Van: [redacted]
Verzonden: donderdag 19 juli 2018 16:41
Aan: [redacted]
Onderwerp: FW: Sint Olofssteeg
Bijlagen: zeedijk12.pdf; Zeedijk 12 terras.zip

Van: [redacted]
Verzonden: dinsdag 24 juli 2018 9:12
Aan: [redacted]
Onderwerp: Zeedijk 12. /St Olofsteeg terras

Het terras in de St Olofsteeg behorende bij Zeedijk 12 kan worden verdiept tot aan de natuurstenen trottoir band. Dit is dan 2 meter. Er is wel minimaal zicht vanuit de horeca gelegenheid op het terras.
Er blijft voldoende (2 meter) door loop ruimte over voor overige verkeer deelnemers.

Nr. 14
Nr. 12
SINT OLOFSSTEEG
TRAP KELDER
TERRAS (hoge tafels + krukken)
5,5m
2m
ZEEDIJK
Nr. 10

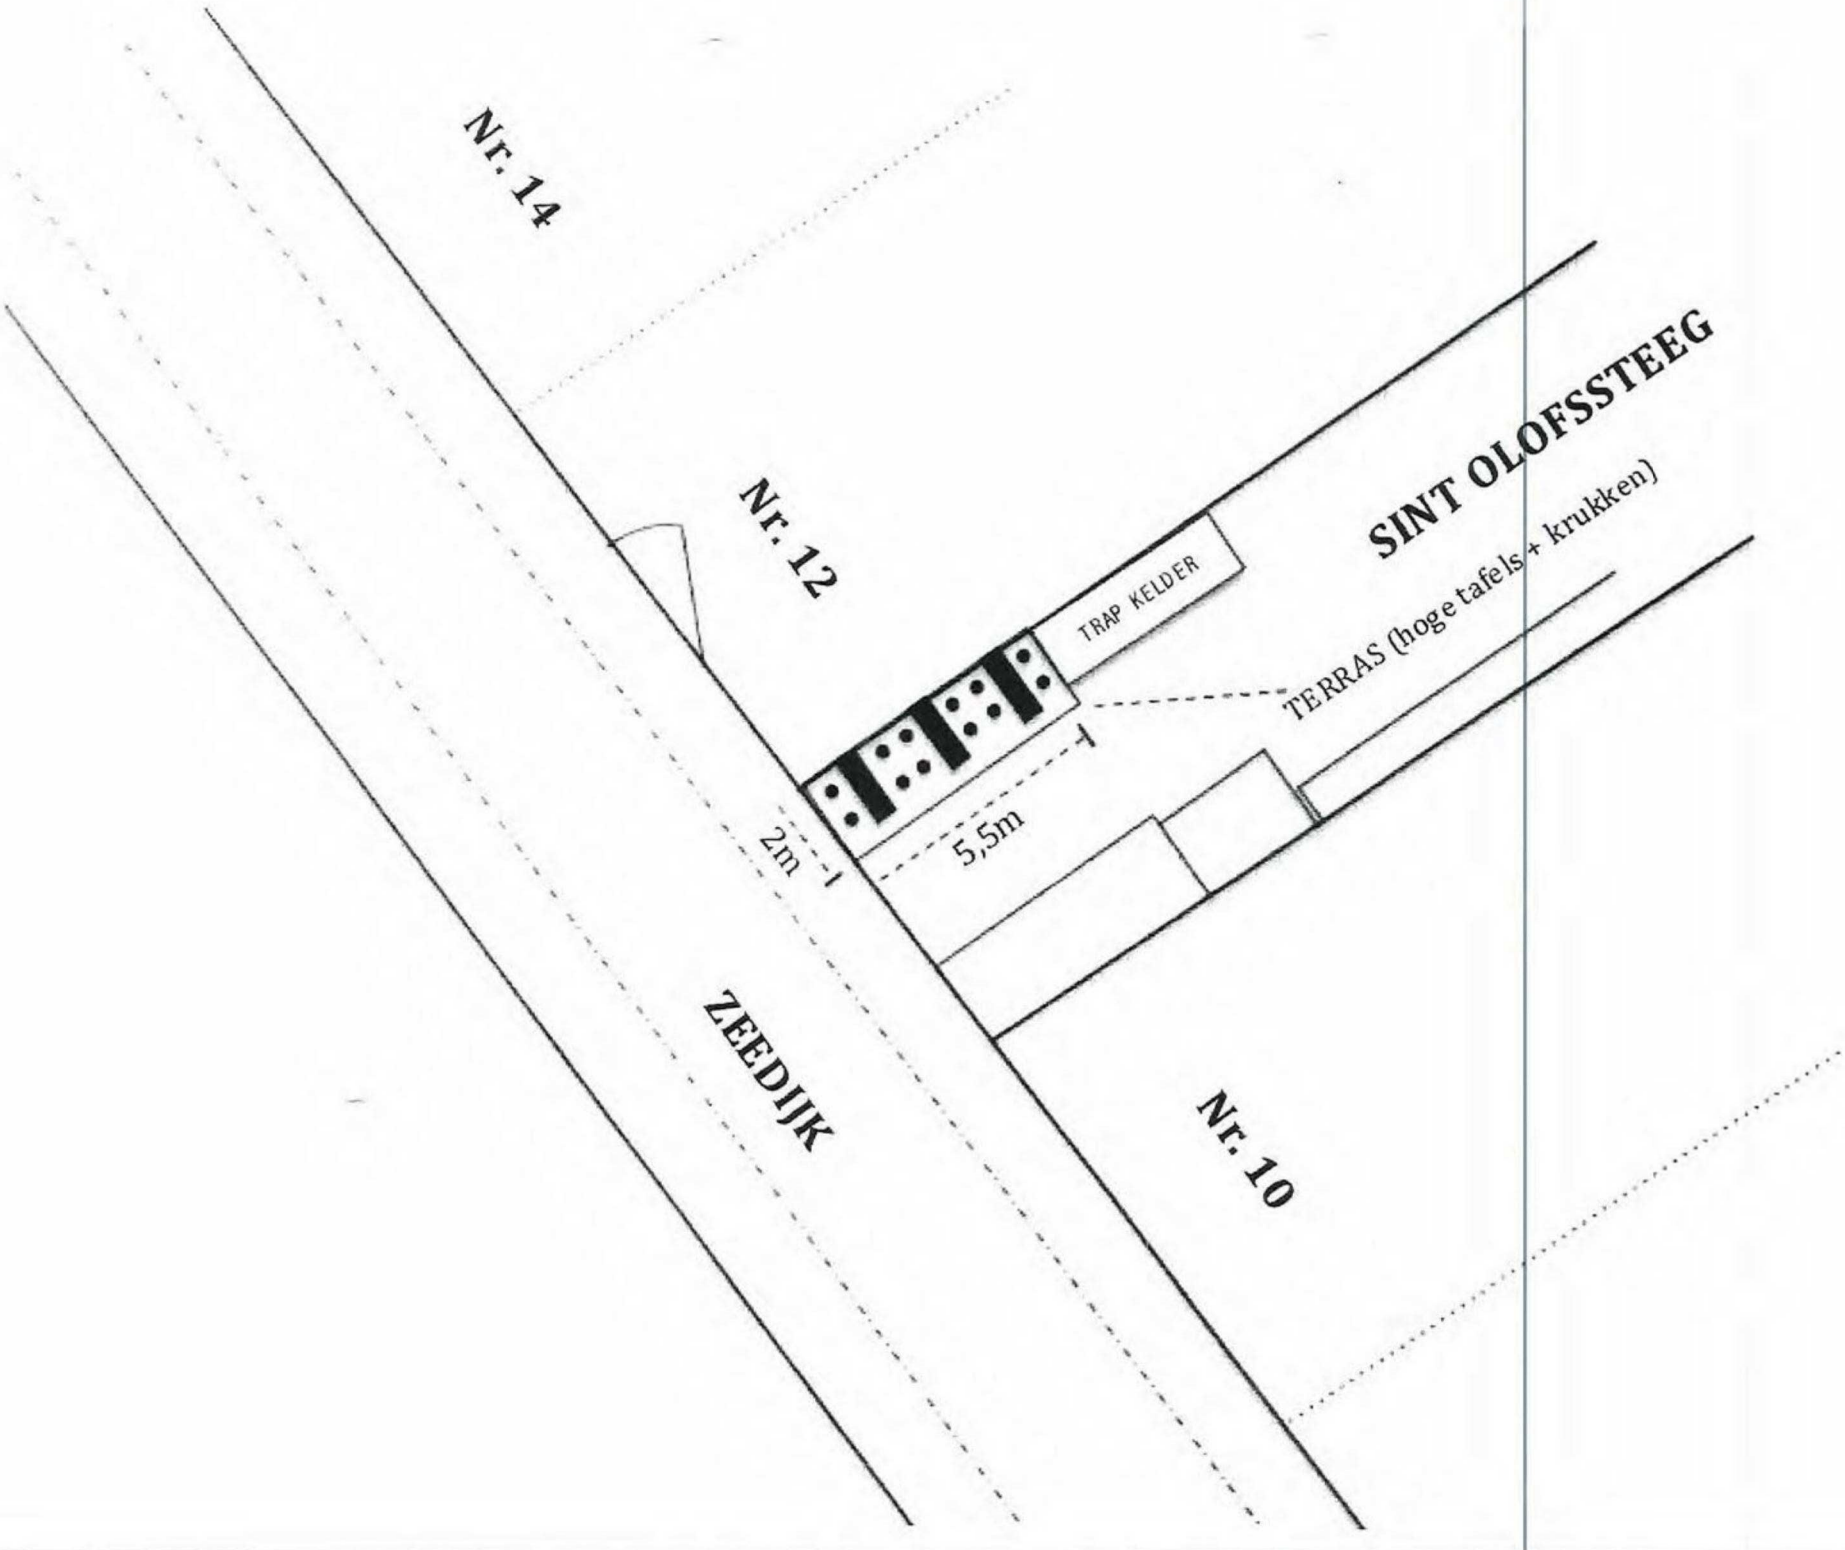
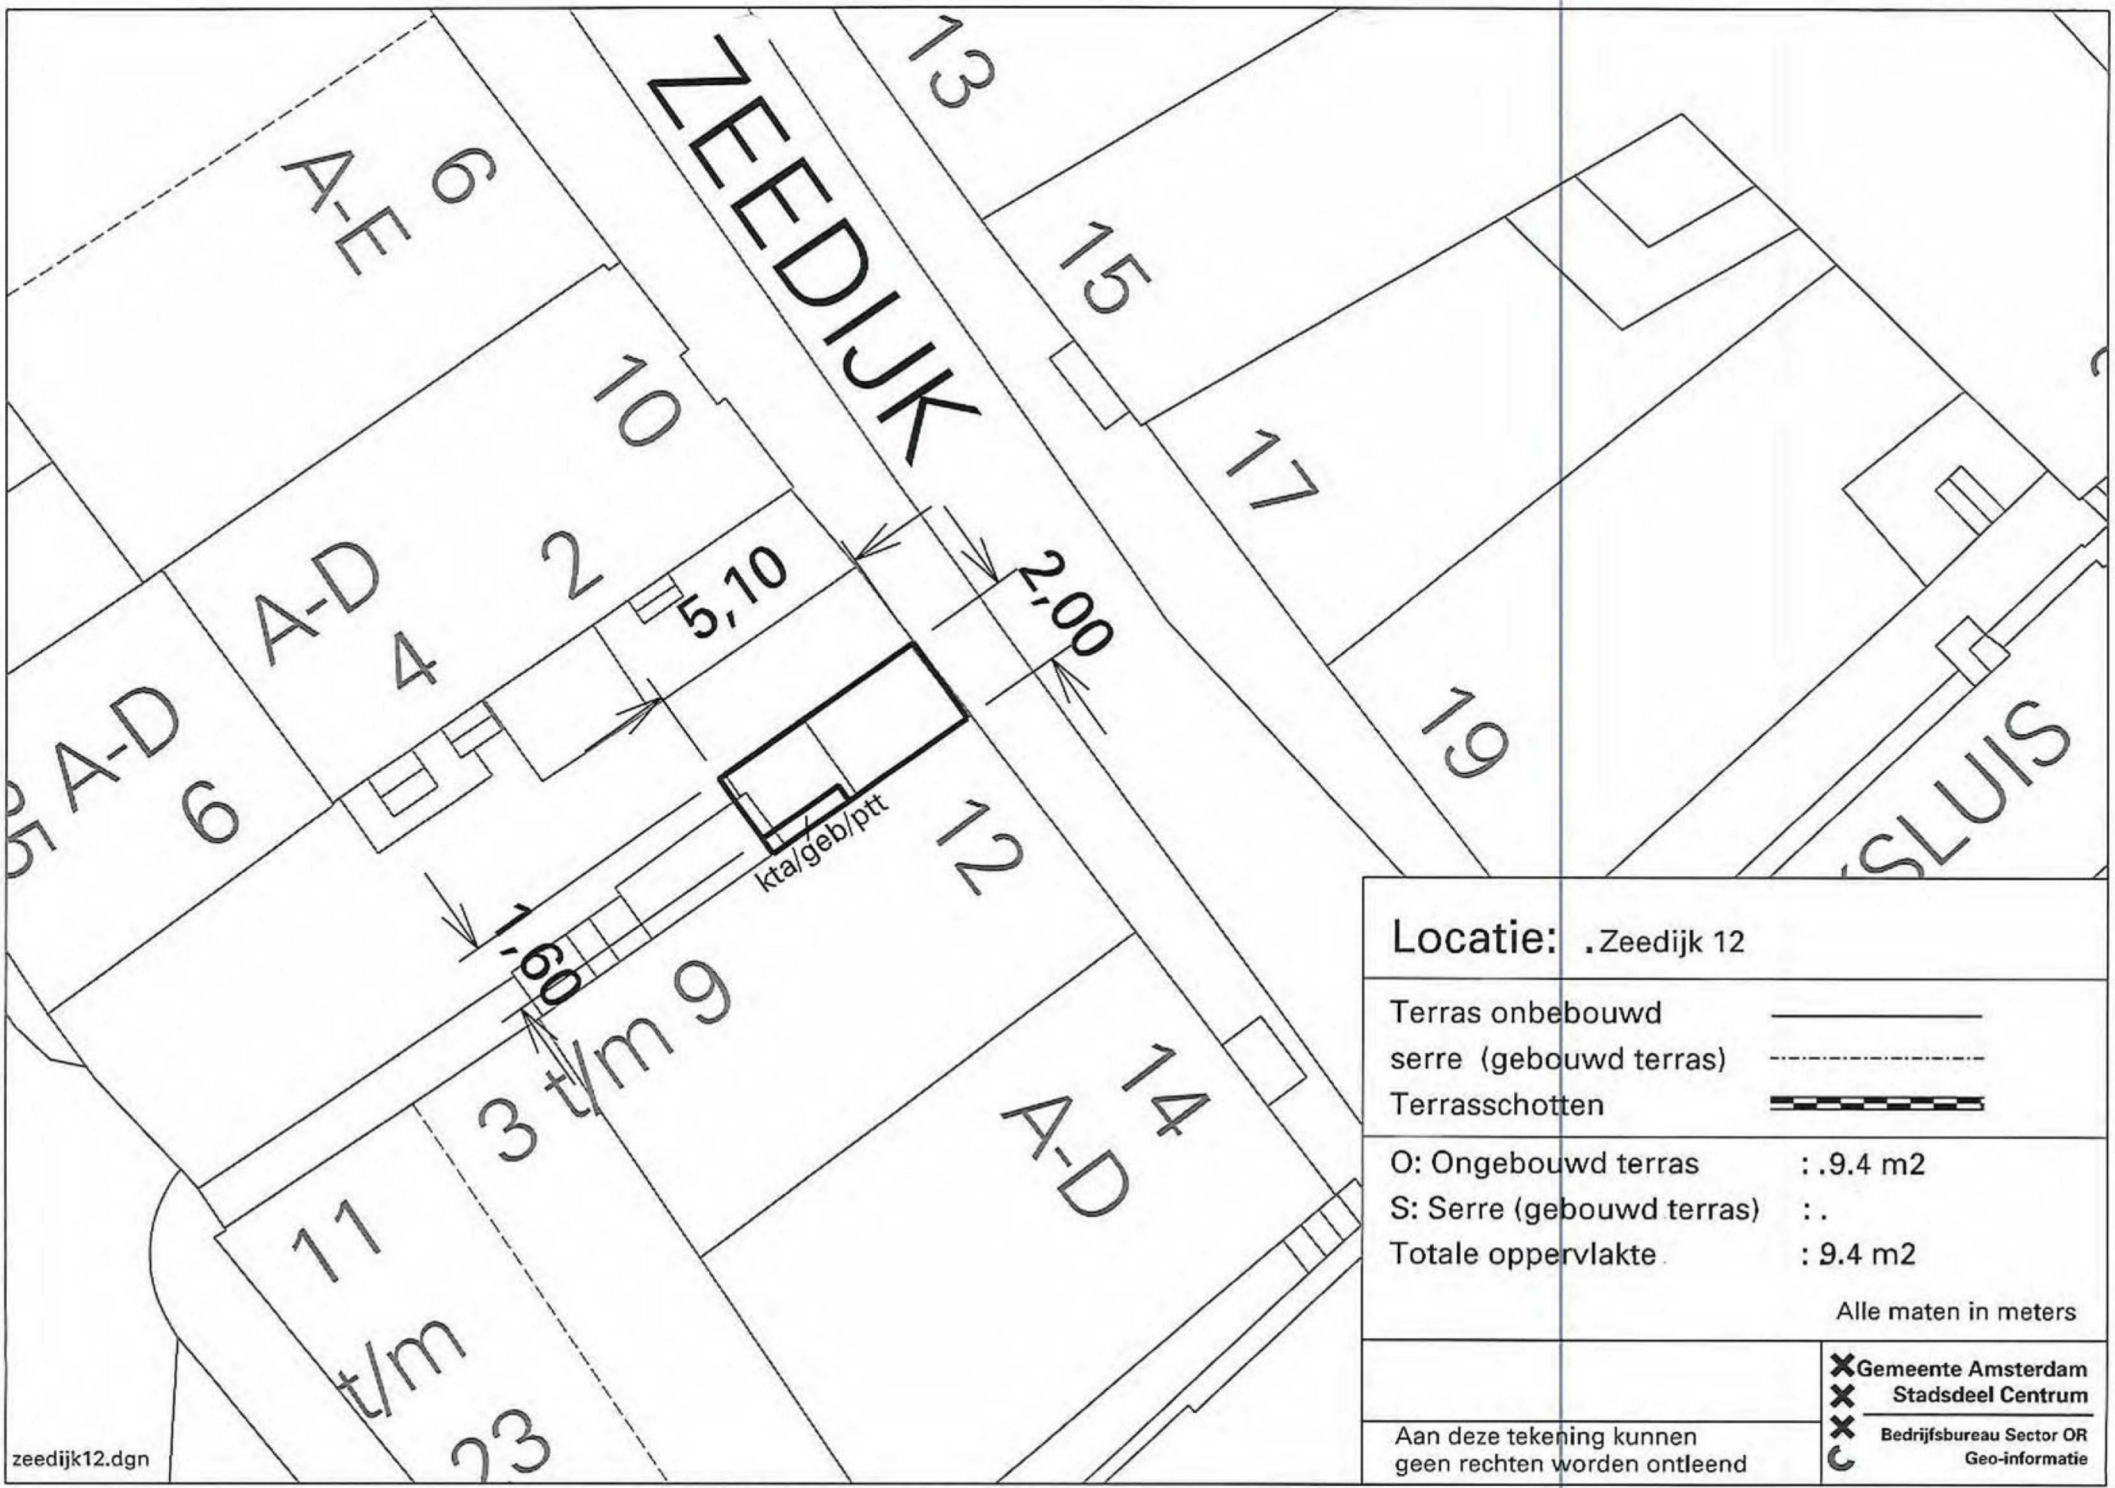
Ik heb even op google maps gekeken en het meest logisch is dat het terras wordt vergund tot en met de granieten band. Zo op het oog lijkt me dat er dan nog 1.50 m overblijft tot de granieten band aan de overkant van de steeg.
Je zou inderdaad even moeten meten (of laten meten) hoe diep de ruimte is tot en met de granieten band en wat er overblijft tot de granieten band aan de overzijde (en kijken hoe diep daar terras vergund is).
En de brandweer zal ook moeten adviseren.
